QB-RL78F14 (管理記号 A)

R20UT2764JJ0100

リリースノート

図 2 製造番号の確認 (QB-RL78F14 のシール)

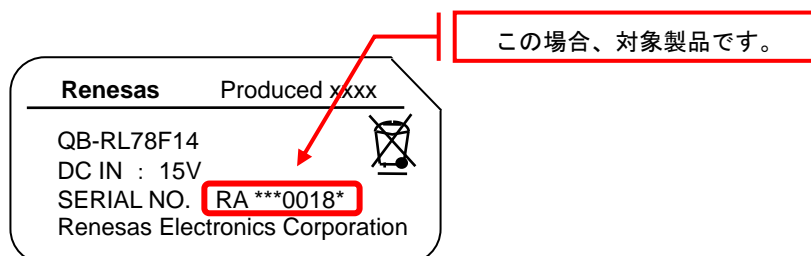
対象製品は、QB-RL78F14 10 桁の製造番号 (シリアル No.) で“RA***yyyy*”の“yyyy”箇所が“0001~0082”の製品です。“0083”以降は、アップグレードを実施しているため対象製品ではありません。製造番号は、IECUBE 本体底面にある QB-RL78F14 のシールで確認できます。

図 3 「A-100pin」文字の確認 (QB-RL78F14 のシール)

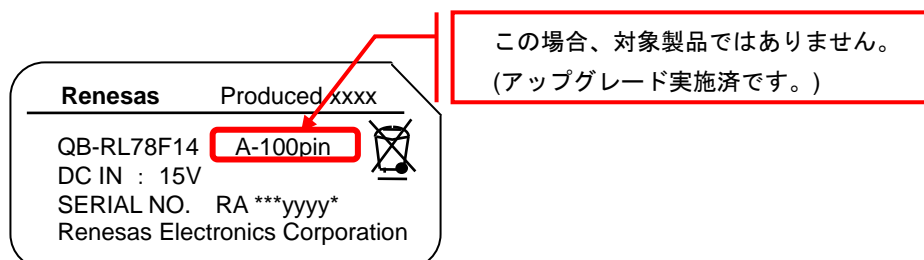
アップグレード後に、IECUBE 本体底面にある QB-RL78F14 のシールに「A-100pin」の文字が追加されます。この文字が有る場合、対象製品ではありません。

なお、上記*1 のとおり QB-RL78F14 10 桁の製造番号 (シリアル No.) “RA***yyyy*”の“yyyy”箇所が“0083”以降の製品は、「A-100pin」の文字はありませんがアップグレードを実施済みです。
